CoRE2024-2025 外部仕様DR

実施日:2024/8/25(日) 20:00~@Discord

- V1.0 初版作成[伊藤]
- V1.1 DR結果で変更になった点&議事録を追加[伊藤]
- V1.2 足のモータをロボマスモータに変更 [日高]
- V1.3 □ボマスモータ化に伴う制御系の構成変更[佐藤]
- V1.4 基板構成の見直し[佐藤]

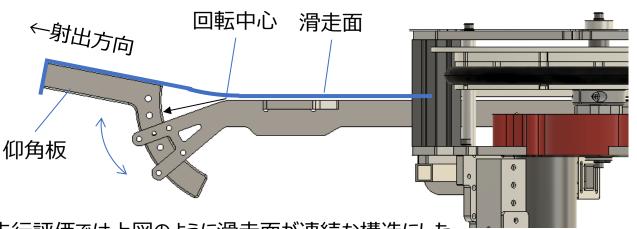
- ・回転数パターン3段階(評価して決める)
 - └ 動作確認用低速, 高速, 超高速
- ・給弾アームは2位置制御(前回のままで)
- ・仰角パターン複数段(評価して決める)
 - └ -側1poit(水平射出時),
 - └ +側1point

新レイアウトに合わせて設計し直し Maxon固定板も変わる

→8/25追記 2位置だけで良いのでソレノイド駆動にする.

<u>仰角調整</u>

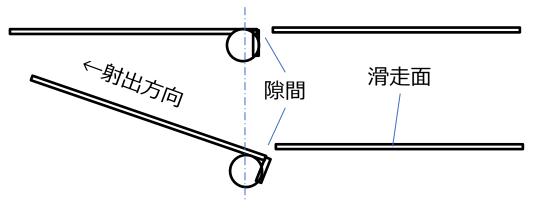
先行評価では上図のように滑走面が連続な構造にした. 単純にサーボでやろうとすると下図が最もシンプルだが, 必ず滑走面が不連続になる. これを無視して良いのか, 連続であるべきなのかが分からない. or 他に良い方式があれば… 上図&&サーボでやるなら上図をベースに右図のような構造を考えている.

- 可動側は滑走面を固着させる必要無いのでは?ゴムとかで引っ張とけば良さそう.
- ⇒そのようにする.

主な変更点

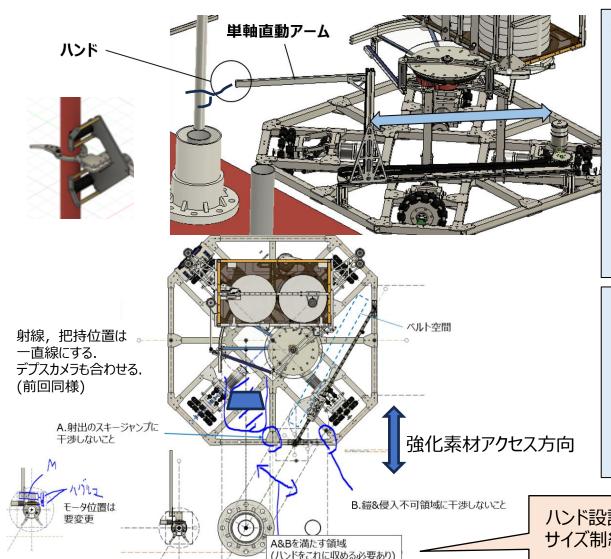
- ・自動交換廃止→シャッタを開き戸に変更
- ·取付角度+90°変更
 - →射出機構と干渉するため, 射出機構との相対位置(Z)を+10mm?移動
- ・押し棒ガイドまわり信頼性向上(根元の剛性UP)

扉の固定はパッチン錠. 2ヶ所付けると締め忘れ&ディスク送り出し不良につながるので1ヶ所で行う方針.

8/25修正

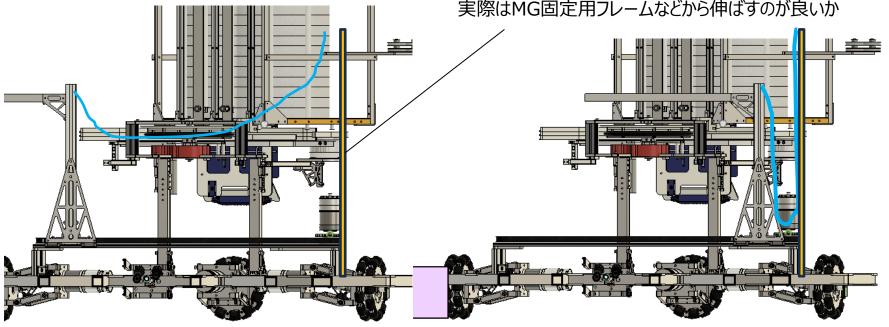
- ・LS1基準での位置制御
- +アーム展開状態で保持制御(位置,速度)
- ・LS2はリミット用
- ·想定動作
 - ①LS1基準でストローク端までアーム前進
 - ②強化素材回収
 - ③原点までアーム後退
 - ※初期位置はLS1反応位置. 電源ON時そこを原点に.
 - ※LS2が反応しちゃったらそれ以上いかないようにする (ストローク端はLS2が反応しない位置にするが, 原点ズレが発生した際にLS2で保護する)
 - ※メカストッパも設けます(LS反応位置+15mm程度)

配線支持棒

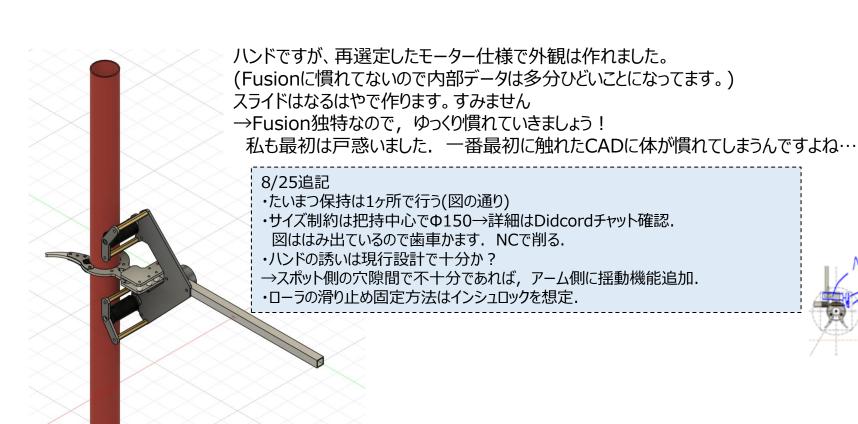
これだけのための棒は重量的に勿体ないので, 実際はMG固定用フレームなどから伸ばすのが良いか

方式	信頼性	重量	コメント
ぶらり配線		0	重量的にメリット大きいが、配線が暴れるため危険. 暴れを簡単に抑止できるならこっちで考えたい.
ケーブルベア	0		確実だが重くなる&部品点数が増える. ハンドのモータ1系統のためだけに使うのは勿体ない.

簡易的なケーブルベアにする.
